**REQUALIFICATION DU SITE TOURISTIQUE DU FRONT  
DE LAC À MESNIL-SAINT-PÈRE**

**Mémoire en réponse à l'avis de la  
Mission Régionale d'Autorité environnementale du Grand-Est**

**Dossier n° : 2010301 / CDY**

**Édité en Février 2022**

**Carte géologique du Département de l'Aube, avec détail des formations argileuses (BRGM, 2010, Evaluation de la ressource dans le cadre de la révision du schéma départemental des carrières)**

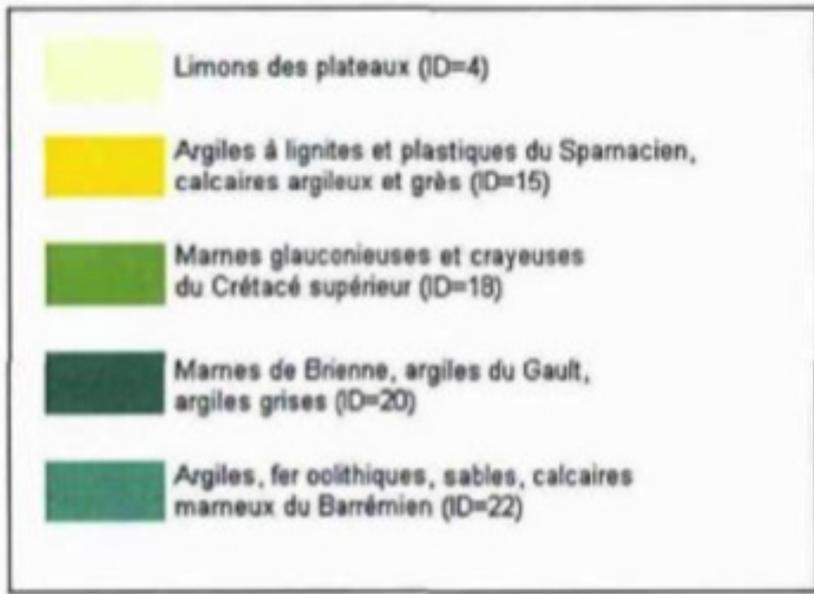
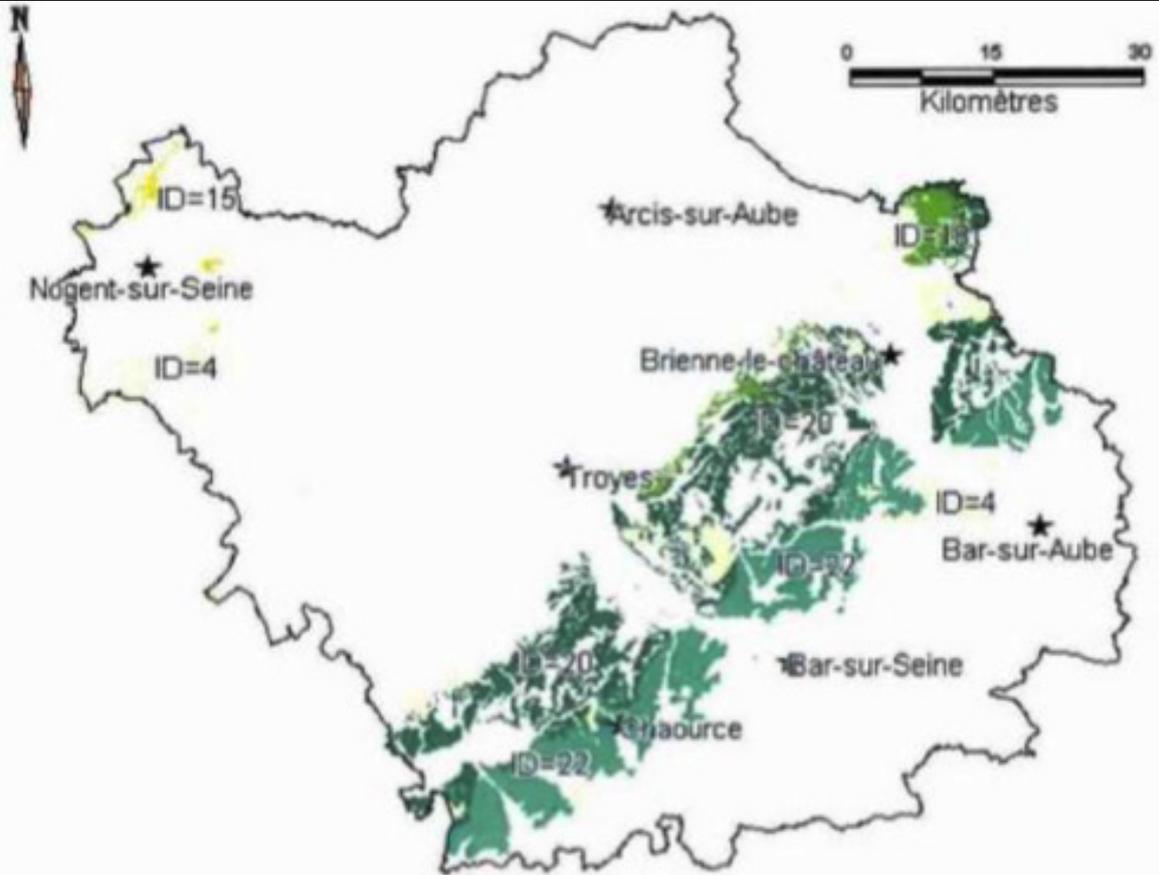
- **préciser l'impact brut du projet sur les zones humides, de quantifier les zones humides créées sur le site et de démontrer que la somme des zones humides créées sur le site et hors du site est suffisante pour garantir l'absence de perte de fonctionnalités écologiques de zones humides, tant du point de vue hydrologique que biologique ;**
- **rechercher, éventuellement en liaison avec le Parc naturel de la Forêt d'Orient, si des possibilités de compensation pour les zones humides, fussent-elles partielles, ne pourraient pas être trouvées plus localement, à proximité du site et dans le même bassin versant.**

Un site a cependant été sondé à Dosches (à 5 km), qui s'est avéré inadapté. Idem pour un autre site situé un peu plus loin à Brienne le Château. Ces démarches sont expliquées dans l'étude environnementale (page 235 et dans les annexes 13 et 14).

Le site du Parc Logistique de l'Aube à Buchères a donc été retenu, car il est propriété départementale et ses caractéristiques pédologiques sont adaptées pour recréer une zone humide fonctionnelle.
